## Stadt Zülpich, Sachlicher Teilflächennutzungsplan Windenergie

Frühzeitige Beteiligung gem. § 4 (1) BauGB und Beteiligung der Behörden und sonstiger TÖBs im Rahmen Offenlage gem. § 4 (2) BauGB

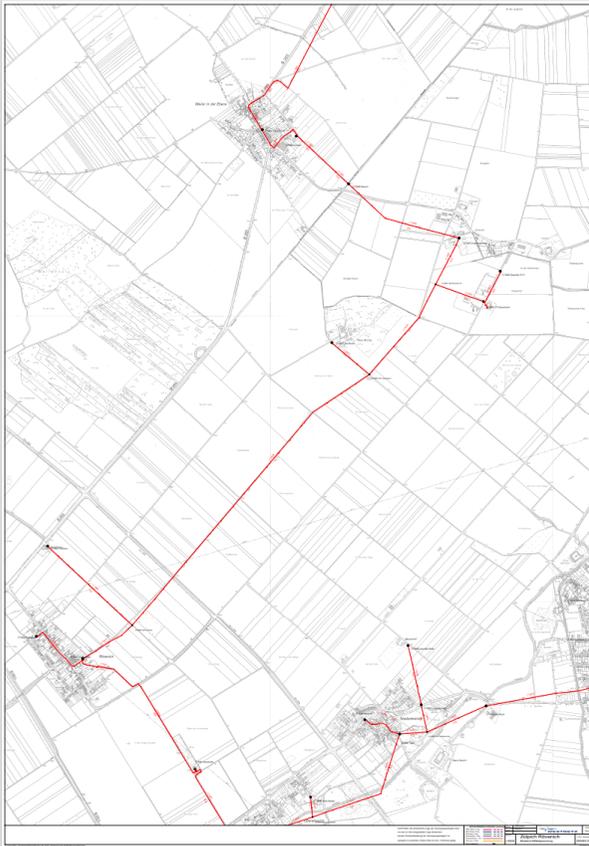
<b>1.2 Mit Schreiben vom 06.01.2023</b>		
<p><b>Lt. Plandarstellung beinhaltet z. B. die Fläche für die Windenergie Teile der L 264. Wie in meiner vorangegangenen Stellungnahme aufgeführt wird Windenergieanlagen in der Anbaubeschränkungszone von Bundes- und Landesstraßen nicht zugestimmt. Die Begründung befindet sich in der 1. Stellungnahme. Im Übrigen zeigen</b></p>	<p><b>Die gesetzlichen Anbauverbotszonen gemäß § 9 FStrG sowie § 25 StrWG NRW wurden in der Standortuntersuchung eingehalten und sind berücksichtigt. Da diese Bereiche außerhalb der zur Ausweisung empfohlenen Konzentrationszonen liegen</b></p>	<p><b>1. Der Ausschuss empfiehlt dem Rat der Stadt Zülpich, die Stellung-</b></p>

<p><i>jüngste Ereignisse die Anfälligkeit der Anlagen mit erheblicher verkehrsgefährdung. Der Abstand bemisst sich von der Rotorspitze.</i></p> <p><i>Im Übrigen können planfestgestellte Kompensationsmaßnahmen von Bundes- oder Landesstraßen betroffen sein. Hier ist zu beachten, dass die Stellungnahme der Planfeststellungsbehörde diesbezüglich einzuholen ist, da die festgestellten Kompensationsziele nicht mehr eingehalten werden können. Auflagen und Maßnahmen gehen zu Lasten der Stadt Zülpich. Ich verweise daher nachdrücklich auf meine Stellungnahme vom 29.07.2021.</i></p>	<p><i>ist eine weitere Regelung durch planerische Darstellungen nicht erforderlich. Innerhalb der Anbaubeschränkungszonen ist die Errichtung von Windenergieanlagen jedoch grundsätzlich zulässig. Da auf Ebene des Flächennutzungsplans die Standorte der Windenergieanlagen sowie weitere Parameter nicht abschließend bestimmt werden können, können eventuelle Einschränkungen bzw. Beeinträchtigungen erst auf der nachgelagerten Ebene des Genehmigungsverfahrens ermittelt werden.</i></p> <p><i>Die Bezirksregierung Köln als Planfeststellungsbehörde wurde beteiligt. Sie hat keine Stellungnahme abgegeben.</i></p> <p><i>Mögliche Kompensationsmaßnahmen erfordern keinen Flächenausschluss, da z.B. ein Überstreichen des Rotors hier zulässig sein kann. Bei der Wahl der Anlagenstandorte im Genehmigungsverfahren sind diese jedoch zu berücksichtigen.</i></p> <p><i>Die Stellungnahme vom 29.07.2021 wird bereits unter 1.1 behandelt.</i></p>	<p><i>nahme wie im Abwägungsvorschlag formuliert abzuwägen.</i></p> <p><i>2. Der Rat der Stadt Zülpich beschließt, die Stellungnahme wie im Abwägungsvorschlag formuliert abzuwägen.</i></p>

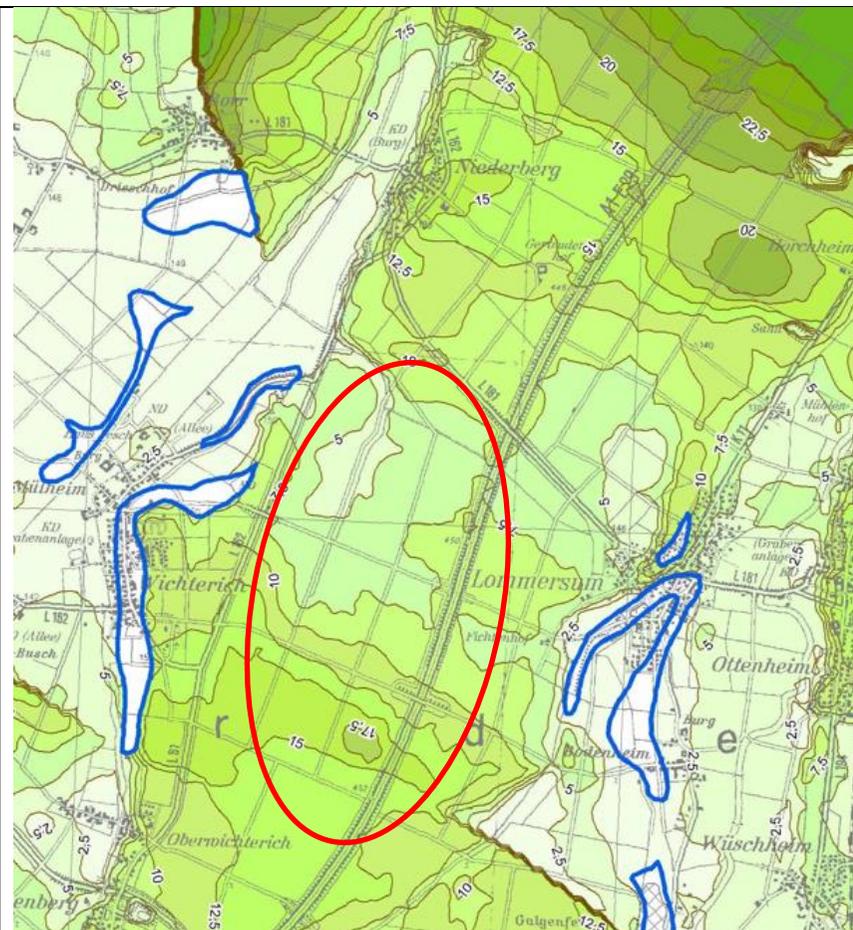
<b>10.1.b Erdbebenüberwachung</b>		
<p>Die Gemeindegrenzen von Zülpich liegen außerhalb der Bereiche, die durch die von den Betreibern der Erdbebenstationen angegeben Prüfradien für den Betrieb von WEA festgelegt sind. Belange der Erdbebenüberwachung müssen demnach hier nicht berücksichtigt werden.</p>	<p>Es bestehen keine Bedenken gegen die Planung</p>	<ol style="list-style-type: none"><li>1. Der Ausschuss empfiehlt dem Rat der Stadt Zülpich, die Stellungnahme wie im Abwägungsvorschlag formuliert abzuwägen.</li><li>2. Der Rat der Stadt Zülpich beschließt, die Stellungnahme wie im Abwägungsvorschlag formuliert abzuwägen.</li></ol>
<b>10.1.c Baugrund</b>		
<p>Im Geltungsbereich der Flächen für erneuerbare Energien liegen meinen Unterlagen zur Folge unverfüllte Abgrabungen. Die Planflächen liegen im Bereich folgender Störungen: Lommersumer Sprung, Rand von Erp, Rand von Erp Süd, Wichtericher Sprung, Rövenicher Sprung, Rövenicher Sprung 1, Gerardsmaarer Sprung, Marienholzer Sprung, Rurrandsprung, sowie weiterer, unbenannter Störungen.</p> <p>Der exakte Verlauf der Störung ist nicht bekannt. Deshalb wird vom GD eine Störungszone ausgewiesen, die eine Breite von jeweils 100 m rechts und links der jeweiligen Störungslinie aufweist.</p> <p>Die Planfläche befindet sich im durch Sumpfungmaßnahmen des Braunkohlenbergbaus beeinflussten Bereich. Dadurch kann es zu Bodenbewegungen kommen. In Bereichen mit inhomogenem Untergrund möglicherweise auch zu ungleichmäßigen Bewegungen.</p> <p>Zur Klärung des genauen Störungsverlaufes und der möglichen Auswirkungen der Sumpfungseinflüsse auf die Tagesoberfläche empfehle ich, sofern nicht bereits geschehen, eine Anfrage bei der RWE Power AG zu stellen.</p>	<p>Es bestehen keine grundsätzlichen Bedenken gegen die Planung. Da auf Ebene des Flächennutzungsplans die Standorte der Windenergieanlagen sowie weitere Parameter nicht abschließend bestimmt werden können, können eventuelle Einschränkungen bzw. Beeinträchtigungen erst auf der nachgelagerten Ebene ermittelt werden. Entsprechende Ausführungen werden in die Planunterlagen übernommen.</p> <p>Sowohl die RWE Power AG als auch die RWE Transportnetze Strom GmbH wurden beteiligt.</p>	<ol style="list-style-type: none"><li>1. Der Ausschuss empfiehlt dem Rat der Stadt Zülpich, die Stellungnahme wie im Abwägungsvorschlag formuliert abzuwägen.</li><li>2. Der Rat der Stadt Zülpich beschließt, die Stellungnahme wie im Abwägungsvorschlag formuliert abzuwägen.</li></ol>

*(Flugplatz und Platzrunde in rot durch Verfasser der Abwägung ergänzt)*

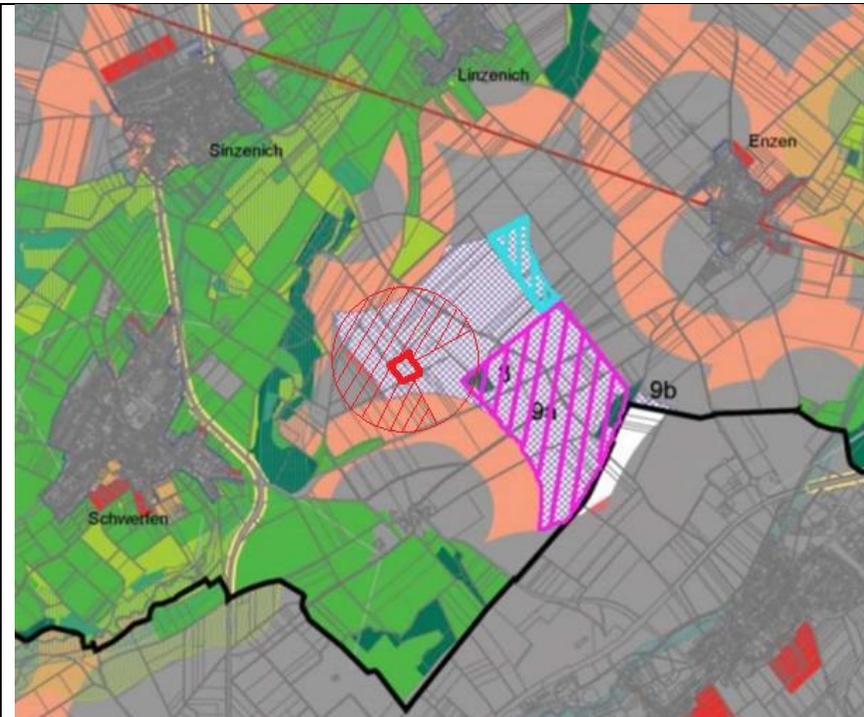
<p><i>b) Bewertung der Fläche 7 im Vergleich zu Fläche 8/9 nicht nachvollziehbar Für das Landschaftsbild wird das größte Konfliktpotential im gesamten Untersuchungsgebiet für die Fläche 8/9 festgestellt (Standortuntersuchung, S. 88); diese Feststellung führt gleichwohl nicht zum Ausschluss der Flächen. Demgegenüber: Für die Fläche 7 ist die „hohe Bedeutung für das Landschaftsbild“ neben der Größe von knapp 60 ha (immerhin das Vierfache des methodisch definierten Mindestwerts von 15 ha) eines der zentralen Ausschlusskriterien (Standortuntersuchung, S. 85). Dies überzeugt nicht. Es ist auch nicht erkennbar, dass im Bereich der Fläche 7 ein anderweitig erhöhtes Konfliktpotential besteht. Zumindest nicht ohne weitere Begründung ist ersichtlich, dass die Belegenheit in einem regionalplanerischen „Bereich für Grundwasser- und Gewässerschutzbereich“ der Nutzung durch Windenergieanlagen entgegenstehen könnte. Dies gilt umso mehr, als ausdrücklich dargelegt wird, dass wassergefährdende Stoffe bei Errichtung und Betrieb der Anlagen nicht verwendet werden bzw. Schutzvorrichtungen existieren, um einen Austritt solcher Stoffe im Betrieb zu verhindern (Standortuntersuchung, S. 11). Die aus diesem Grund schlechtere Bewertung als „weniger geeignet“ (aaO, S. 50) erschließt sich ohne weitere Begründung nicht. Die Fläche 7 wird mit dem bloßen Verweis darauf ausgeschlossen, dass nur ein kleinerer Windpark möglich wäre. Anders als bei einer Vielzahl anderer Flächen wird dies zahlenmäßig nicht einmal konkretisiert. In einem Halbsatz wird ausgeführt, die Flächen würden „nicht zur Ausweisung empfohlen, da lieber wenige Parks mit dafür mehreren Anlagen errichtet werden sollen.“ Begründung, S. 22. Dies erscheint insbesondere angesichts der durch die Planung hervorgerufenen erheblichen Konfliktslagen in anderen Bereichen nicht regelgerecht. Zumindest müsste eine Abwägung des Interesses an der Ausweisung weniger Standorte mit den dort hervorgerufenen Planungskonflikten erfolgen. Zudem wurde bereits darauf hingewiesen, dass unabhängig von der Größe der ausgewiesenen Flächen auch in anderen Bereichen ggf. nur eine geringere Anzahl von Anlagen realisiert werden kann, um bestehenden Konflikten zu begegnen.</i></p>	<p><i>Die Fläche 7 ist aus mehreren Gründen weniger geeignet als die Fläche 8/9 zum Zeitpunkt der Offenlage. Sie ist deutlich kleiner, bietet ein gänzlich unvorbelastetes Landschaftsbild, Sie ist im Regionalplan insgesamt als BGG (Gewässerschutz) ausgewiesen, und sie liegt in einem landesbedeutsamen Kulturlandschaftsbereich. Diese Aspekte führen zwar nicht zu einem erforderlichen Ausschluss der Fläche aufgrund fehlender Eignung, in der Abwägung der Flächen untereinander erreicht diese aber nur den letzten Platz.</i></p>	<p><i>1. Der Ausschuss empfiehlt dem Rat der Stadt Zülpich, die Stellungnahme wie im Abwägungsvorschlag formuliert abzuwägen. 2. Der Rat der Stadt Zülpich beschließt, die Stellungnahme wie im Abwägungsvorschlag formuliert abzuwägen.</i></p>

<p><i>2. Defizit der abschließenden Ergebnisüberprüfung Nach der angewendeten Planungsmethodik erfolgt in einem abschließenden fünften Schritt der Ergebnisüberprüfung (Standortuntersuchung, S. 100 ff.). Dabei wird geprüft, ob die gefundene Planung dem Anspruch gerecht wird, dass der Windenergie in substantieller Weise Raum gegeben wird, da anderenfalls die Ausschlusswirkung des § 35 Abs. 3 S. 3 BauGB nicht eintritt. Dabei geht es nicht nur, aber auch um die quantitative Bewertung der gefundenen Flächen. Hier erfolgt aber möglicherweise eine Überschätzung, denn durch die mangelnde Konfliktaufarbeitung in Bezug auf die Flächen 8/9 wird nicht berücksichtigt, dass schlussendlich gar nicht die ganze Fläche nutzbar ist. In diesem Zusammenhang hat nicht nur die Bezirksregierung Düsseldorf in der frühzeitigen Beteiligung darauf</i></p>	<p><i>Es werden nur Flächen ausgewiesen, bei denen eine Umsetzbarkeit gegeben ist. Die Fläche 8/9 soll nicht mehr ausgewiesen werden.</i></p>	<p><i>1. Der Ausschuss empfiehlt dem Rat der Stadt Zülpich, die Stellungnahme wie im Abwägungsvorschlag formuliert abzuwägen. 2. Der Rat der Stadt Zülpich beschließt, die Stellungnahme wie im Abwägungsvorschlag formuliert abzuwägen.</i></p>
